**Demande de modification du certificat
d'autorisation (N/Réf. : 3214-18-03)
du projet de parc national Nibiischii**

soumise à l'Administrateur de la CBJNQ

**Direction des parcs nationaux
Ministère des Forêts, de la Faune et des Parcs**

Québec, le 3 septembre 2019

Carte 6 : Vue aérienne des baux et de la piste d'atterrissage situés près de l'embouchure de la rivière Témiscamie.

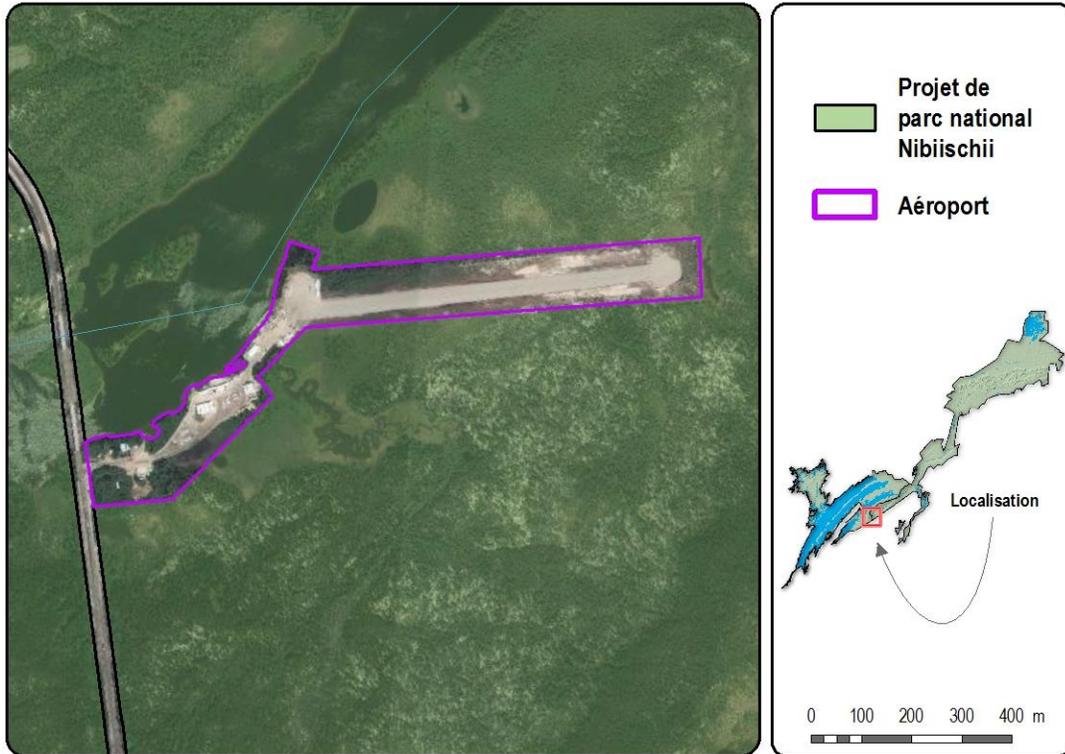
Piste d'atterrissage d'une superficie de 0,16 km² située près de l'embouchure de la rivière Témiscamie, à l'endroit où le pont de la route 167 Nord chevauche la rivière Témiscamie (carte 6 et photo 3).

La communauté crie de Mistissini détient trois baux sur lesquels il y a des bâtiments qui servent pour les besoins de l'hydrobase Témiscamie et de la piste d'atterrissage adjacente. Ces trois baux sont exclus du territoire du projet de parc national.

Quant à la piste d'atterrissage, elle fut construite en 2012. La DPN en a été avisée en juin 2012 par un membre de la Nation crie de Mistissini. La DPN justifie l'exclusion de la piste du territoire du parc par le fait qu'il n'est pas souhaitable que l'opérateur du futur parc ait à contrôler les allers venus sur cette piste qui ne sera que très peu ou pas utilisée pour les besoins du parc. Les parcs nationaux tentent de limiter la construction de pistes d'atterrissage dans les parcs qu'aux endroits éloignés non accessibles par la route. Or, cette piste est accessible par la route 167 Nord.

Carte 7 : Secteur des monts Otish autrefois couvert par des titres miniers actifs.

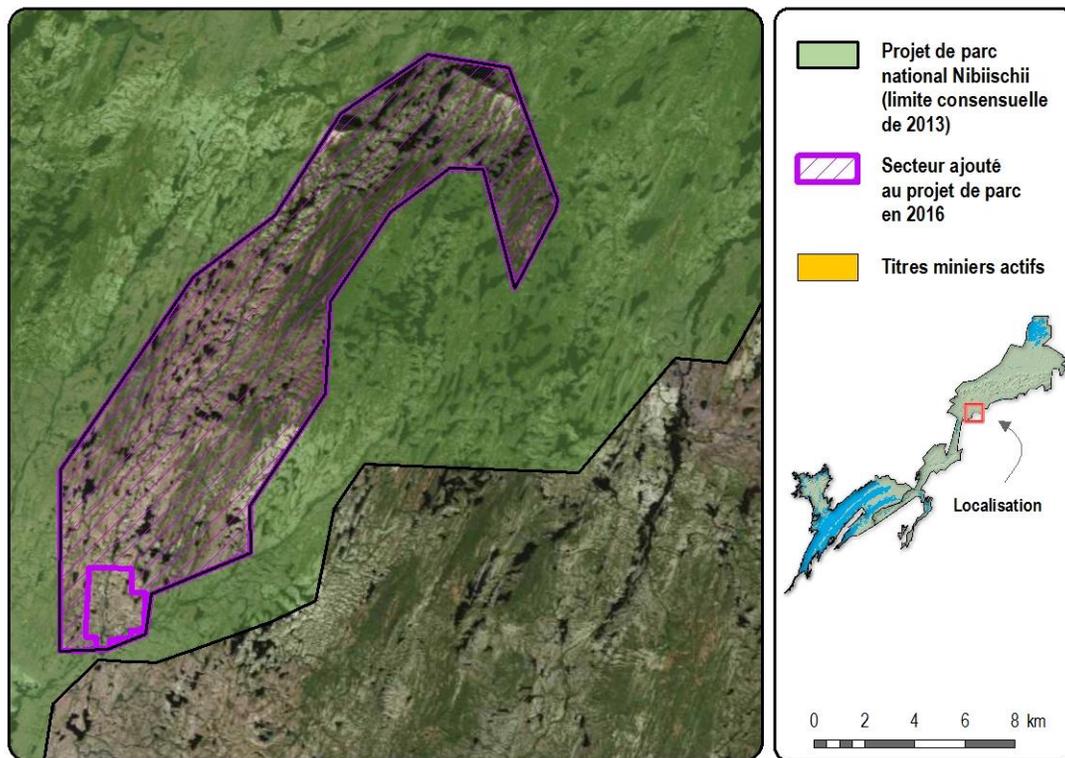
Territoire d'une superficie de 155 km² situé dans les monts Otish, au nord-est du lac Indicateur (carte 7).

En 2005, au moment de publier le plan directeur provisoire du projet de parc national Nibiischii, un territoire de 161 km² situé dans les monts Otish n'avait pas pu être inclus dans la superficie du projet de parc, puisqu'il était alors couvert par des titres miniers actifs. Depuis, la plupart des titres miniers ont été abandonnés. Seulement 13 titres sont toujours actifs. Ces derniers sont enclavés dans le projet de parc. En novembre 2018, une suspension d'octroi de titres miniers fut appliquée sur ce territoire afin de le protéger dans l'attente de la création du futur parc national (correspondance à cet effet présentée à l'annexe 7). Ce secteur fait d'ailleurs l'objet de la condition 4 du certificat d'autorisation du 8 décembre 2011 (annexe 1) pour la création du parc. En effet, il est recommandé que la superficie couverte par les titres actifs soit ajoutée à celle du parc national lorsque les titres ne seront plus actifs. Ainsi, le parc protégera mieux le bassin versant de la rivière Témiscamie. De plus, cela éviterait qu'il y ait une enclave dans le projet de parc où seraient développées des activités qui pourraient avoir un impact négatif ou encore des activités non compatibles avec celles d'un parc national. Enfin, comme il s'agit d'un endroit montagneux qui attire déjà les explorateurs, l'ajout de cette portion des monts Otish dans le parc facilitera l'accès à ce territoire par le biais des activités du parc. Rappelons que la Condition 3 du CA du 8 décembre 2011 demande que soit garanti un accès terrestre au territoire enclavé si les titres miniers sont maintenus et si les détenteurs des droits miniers en font la demande.

Carte 8 : Proposition de modification de la limite du projet de parc aux abords du lac Roxane.

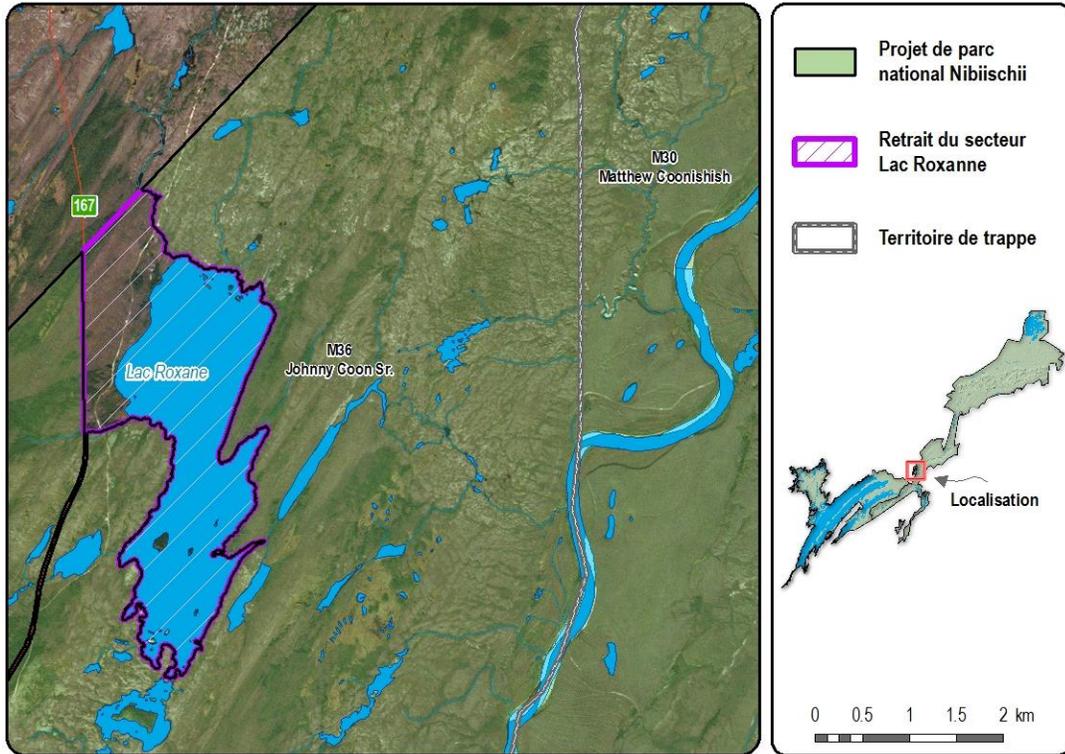
Territoire d'une superficie de 5,7 km² incluant le lac Roxane et une partie terrestre située sur la rive nord-ouest du lac Roxane. Cette superficie est située entre la route 167 Nord et le lac Roxane (carte 8).

Lors de la réunion du groupe de travail du 21 septembre 2016, les représentants de la Nation crie de Mistissini informaient les chargées de projets de la DPN que des avions amerriraient sur le lac Roxane éventuellement. Cet endroit est à mi-chemin entre l'aéroport de Chibougamau et la mine Renard. Une partie de la rive du lac Roxane serait utilisée comme point de ravitaillement en carburant pour les avions de brousse. Ainsi, Mistissini prévoit y installer des réservoirs d'essence et construire un petit bâtiment sur la rive nord-ouest du lac Roxane, entre la route 167 Nord et le lac lui-même. Les activités que compte mener Mistissini dans ce secteur ne sont pas compatibles avec les activités du futur parc national. De plus, ce retrait éviterait que l'exploitant ait à s'occuper des possibles autorisations liées aux activités qui ne sont pas en lien avec celles du parc. Pour ces raisons, il est proposé de retirer ce secteur du projet de parc.

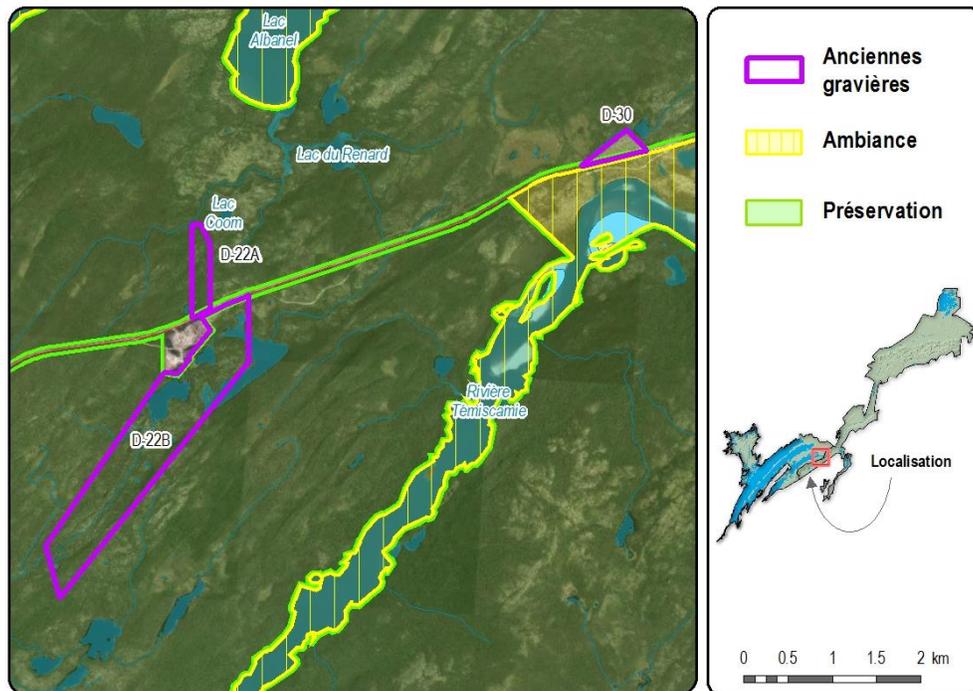
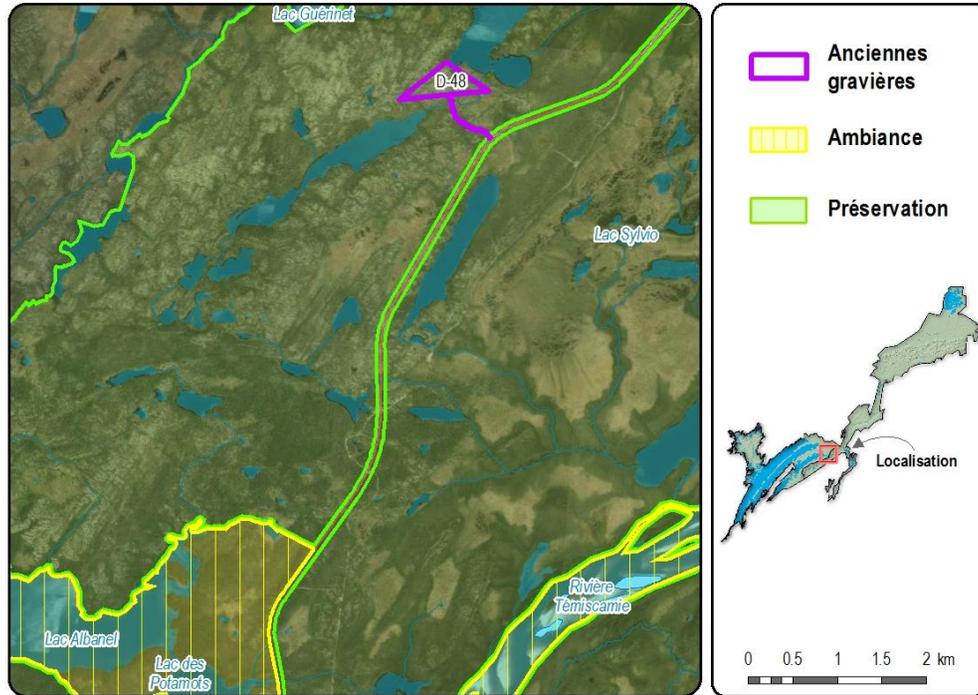
Le 24 février 2012, le MDDEP a rédigé un arrêté ministériel afin de permettre la modification de la limite de la réserve de biodiversité projetée Albanel-Témiscamie-Otish, afin de permettre l'exclusion de ces gravières alors à exploiter du périmètre du parc. Par conséquent, la modification a été également apportée à la limite du projet de parc national Nibiischii. Cette modification comprenait l'exclusion de la superficie de la route 167 Nord et son emprise (total de 35 m de large) et celles des carrières-sablières nécessaires pour le prolongement de la route 167 Nord. Ainsi, les 4 gravières suivantes ont été retirées du projet de parc : D22A, une partie de la D22B, D30 et D43.

La superficie de chaque gravière peut être ajoutée au projet de parc à l'exception d'une portion situé à l'entrée de la gravière D22B (carte 10). Cette portion demeurera active afin que les matériaux puissent être disponibles pour l'entretien de la route.

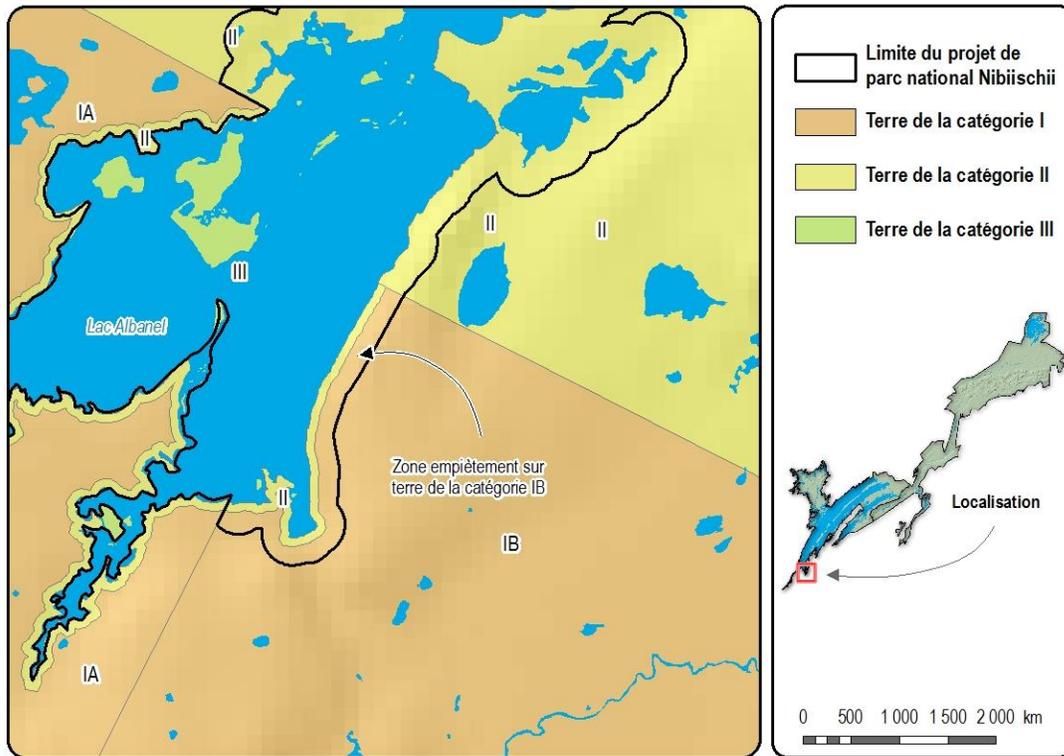
Suite à la création du village crie d'Oujé-Bougoumou, le contour des Terres des catégories IA, IB et II de Mistissini ont dû être modifiées afin de transférer l'équivalent de la superficie de ces terres au nouveau village d'Oujé-Bougoumou. Ceci a eu un impact sur la limite du projet de parc qui a dû être ajustée. Par exemple, des changements ont été apportés dans la description technique de la limite du parc de façon à ce que la superficie du parc ne chevauche plus, mais se juxtapose, à celle des nouvelles limites des terres de la catégorie 1A et 1B.

Carte 12 : Vue aérienne du secteur sud de la baie Pénicouane avant et après les modifications proposées.

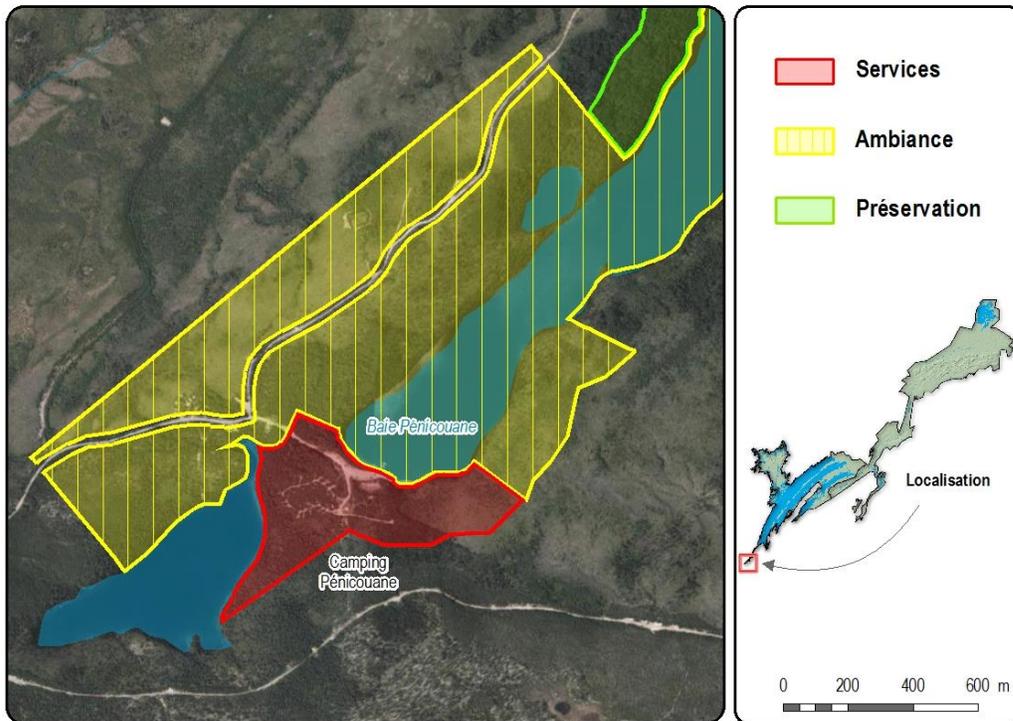
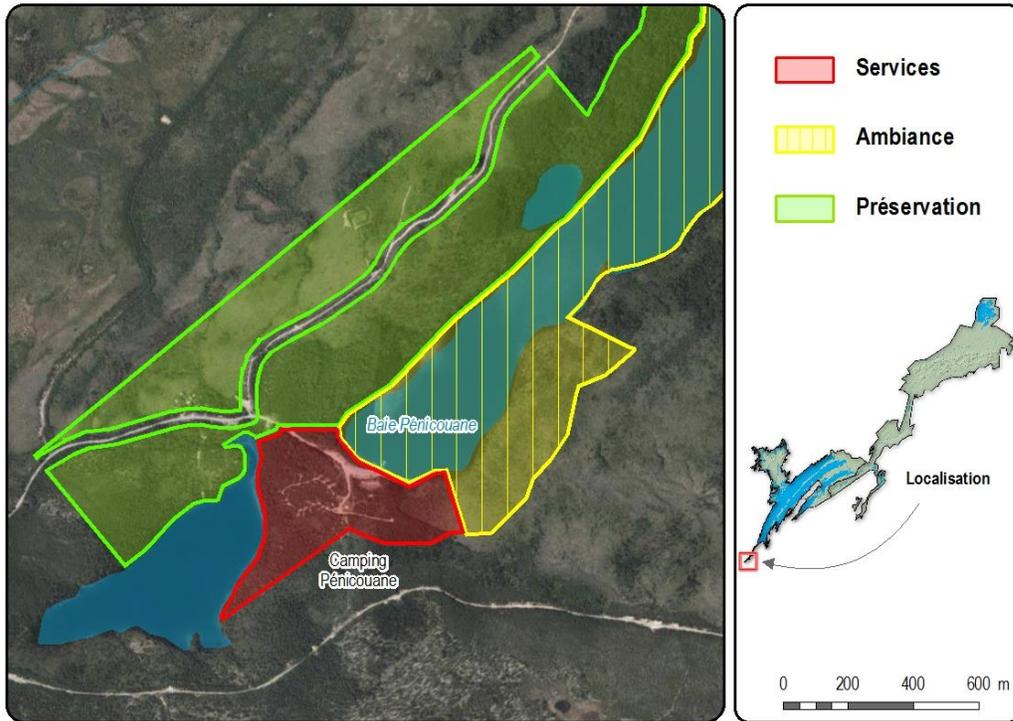
Suite à une visite des employés de la DPN le 9 août 2013, il fut constaté que le camping de la baie Pénicouane manque d'espace. Les employés ont confié que chaque année, des clients doivent stationner leur véhicule récréatif le long du chemin ou du stationnement. Ce camping compte une seule boucle de 27 sites. Pour l'instant, l'agrandissement du camping serait très limité par la superficie qu'occupe l'actuelle zone de services. Lorsque le parc sera créé, il sera souhaitable d'améliorer les services offerts à ce camping afin de viser la clientèle scolaire des villages avoisinants. À cette fin, de nouvelles infrastructures devront être aménagées de façon à accueillir les groupes et entreposer les équipements du parc. Une aire de jeux et un petit amphithéâtre pour une école de sport nautique sont également dans les plans futurs d'aménagement.

Pour toutes ces raisons, il a été proposé, et accepté par les participants du groupe de travail que la superficie de la zone de service soit augmentée (afin de pouvoir agrandir éventuellement l'aire du camping à la baie Pénicouane).

Carte 13 : Vue aérienne de la rive nord du lac à l'Eau Froide avant et après les modifications proposées.

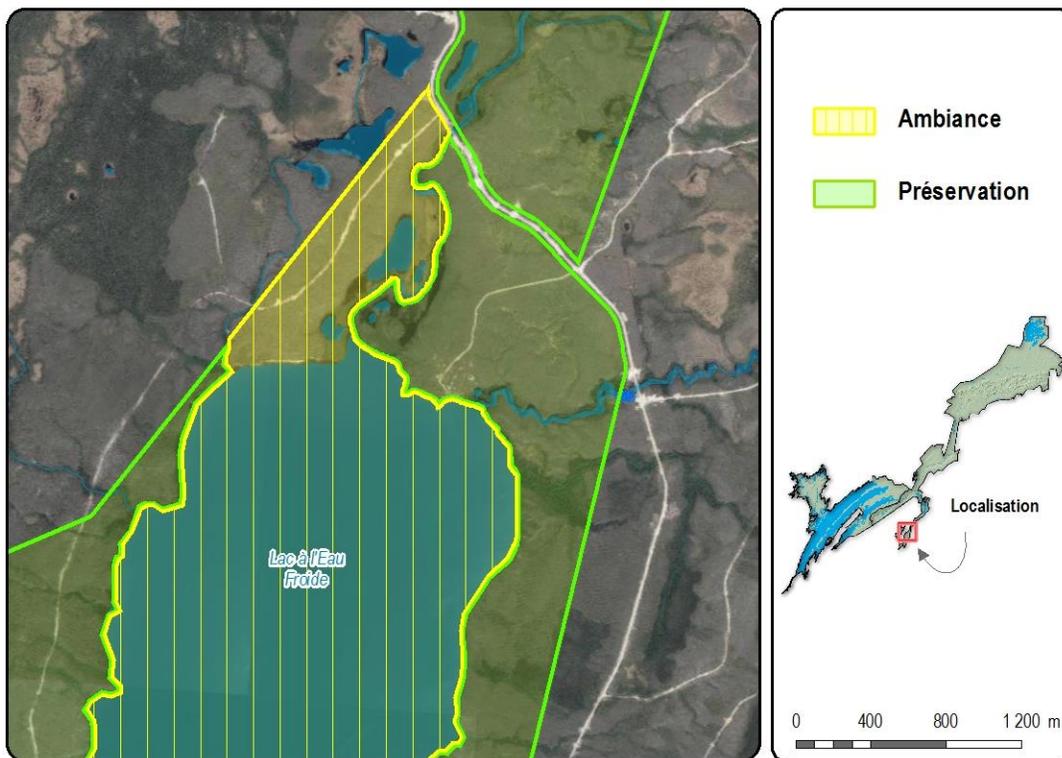
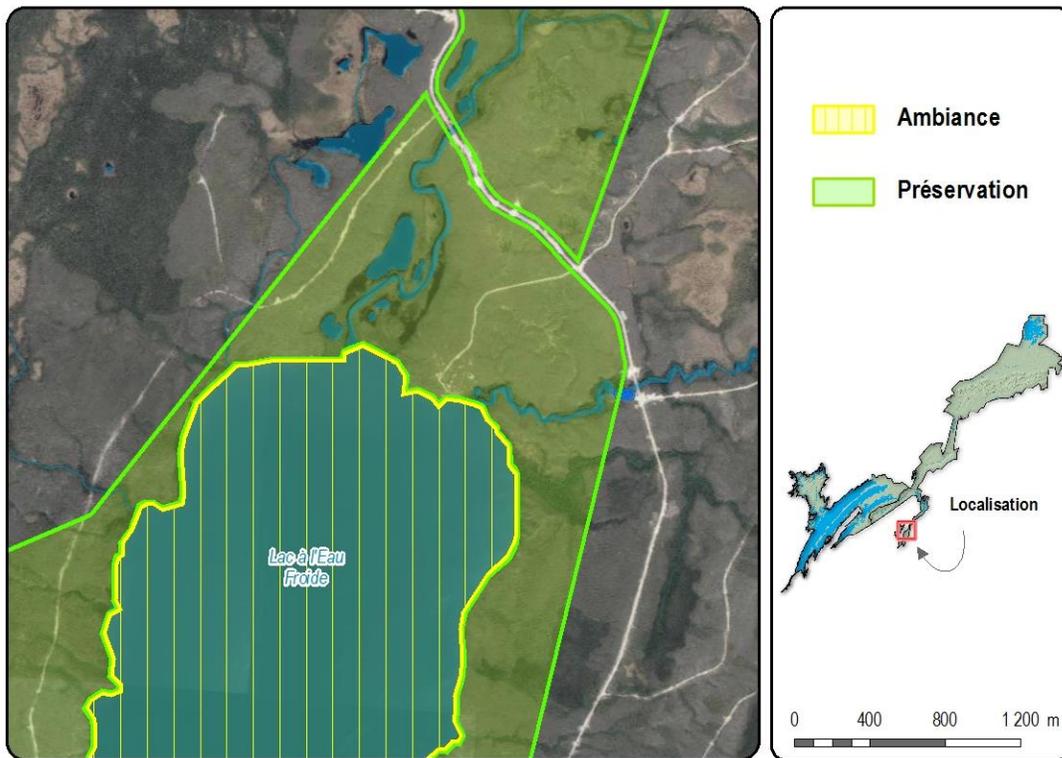
Il fut proposé au maître de trappe de modifier le zonage au nord du lac Indicateur de façon à ajouter une zone d'ambiance. Suite à cette proposition, le maître de trappe a accepté l'ajout d'une zone d'ambiance au nord du lac tel que l'avait suggéré le Chef Richard Shicapio lors du groupe de travail du 26 septembre 2016. Toutefois, il a précisé que cette zone d'ambiance devrait être circonscrite à la parcelle de terre qui se trouve du côté ouest du petit ruisseau. Ce ruisseau traverse le terrain entre les bâtiments du trappeur et la rive nord-ouest du lac à l'Eau Froide. Il ne souhaite pas qu'il y ait une zone d'ambiance qui chevauche le terrain occupé par ses bâtiments. Enfin, il ne s'est pas montré particulièrement intéressé par une modification du zonage au sud du lac à l'Eau Froide. Ces renseignements ont été recueillis par M. Andrew Coon de la Nation crie de Mistissini lors d'une conversation téléphonique avec le maître de trappe le 20 février 2019 (voir courriel du résumé de cette conversation annexe 8).
